Návrh na změnu textu na dodatkových tabulkách E 13, které jsou umístěny pod dopravními značkami B 12 (zákaz vjezdu vyznačených vozidel - nákladních automobilů, autobusů a traktorů), při vjezdu do lokality Vinice v Blatné.

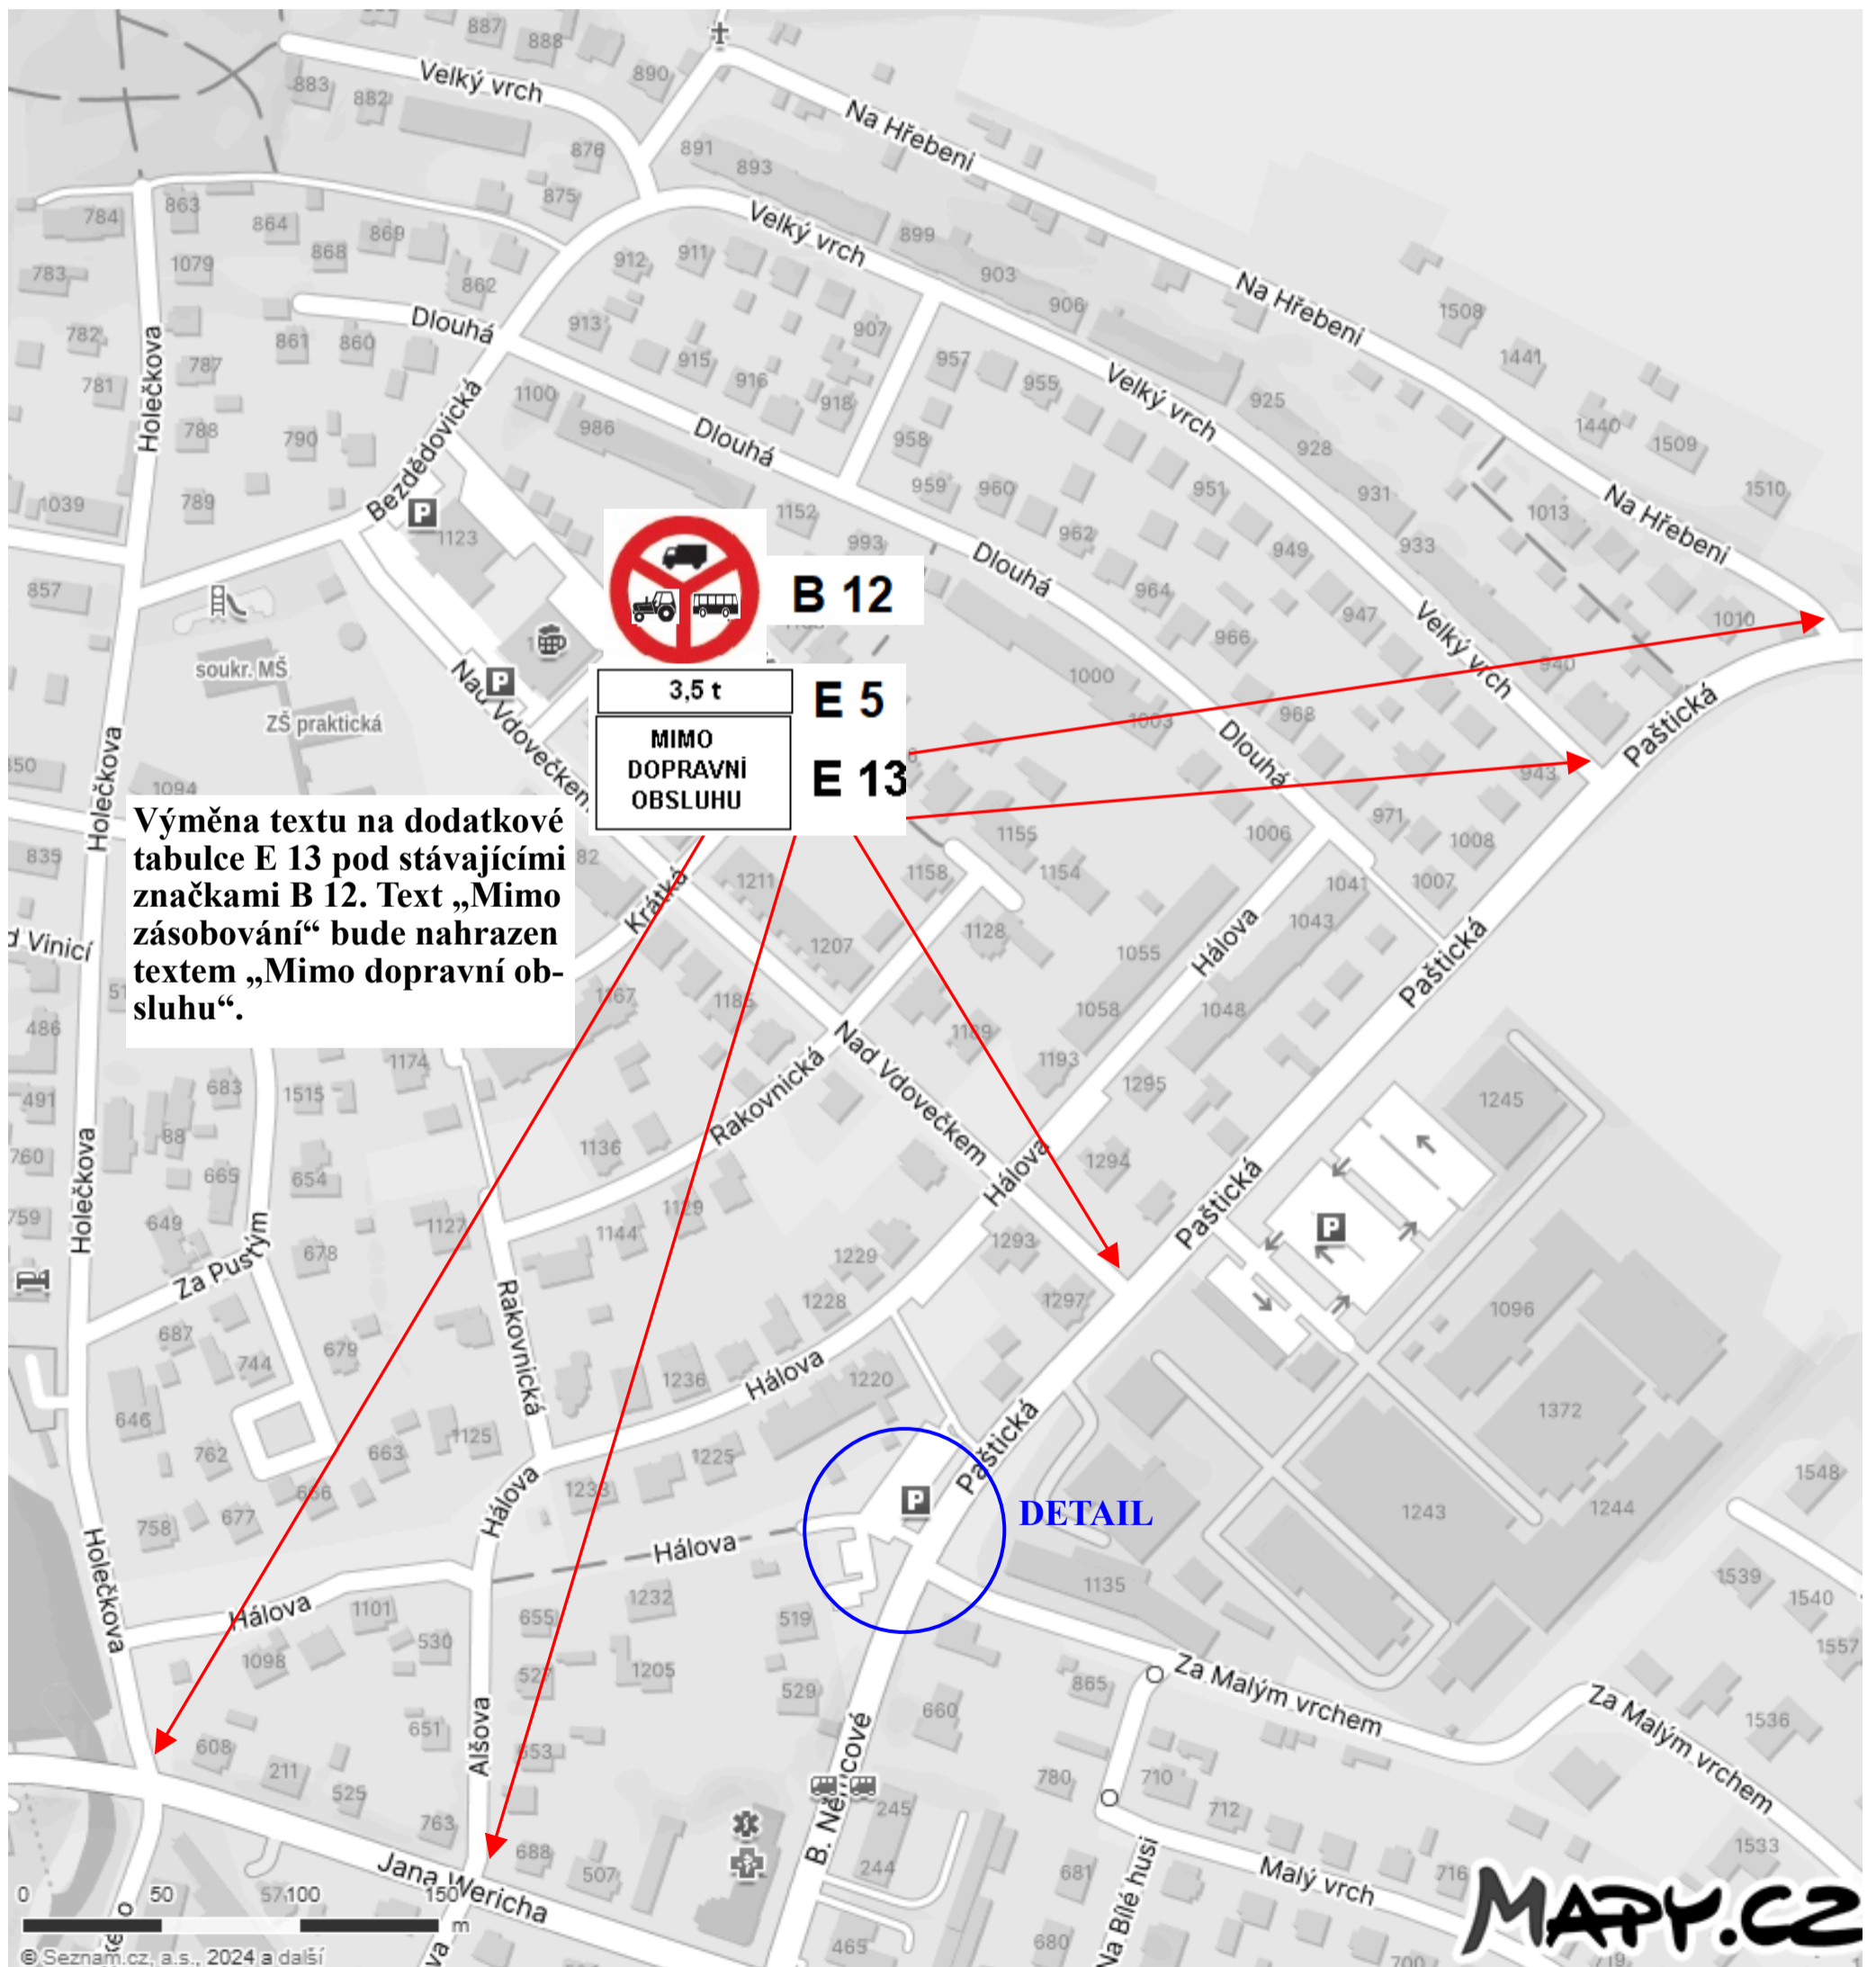
Text „Mimo zásobování“ bude nahrazen textem „Mimo dopravní obsluhu“.

Dále je navrženo doplnění dopravní značky B 12 s dodatkovými tabulkami E 5 a E 13, na veřejně přístupnou účelovou komunikaci (viz DETAIL), aby dopravní značení tvořilo ucelený systém.

DETAIL - doplnění dopravní značky B 12 (s vyznačením nákladního automobilu, traktoru a autobusu) s dodatkovými tabulkami E 5 („3,5 t“) a E 13 („Mimo dopravní obsluhu“), na začátek veřejně přístupné účelové komunikace, za odbočením ze silnice III/1734. Značka bude umístěna pod stávající zónovou značku IZ 8a.
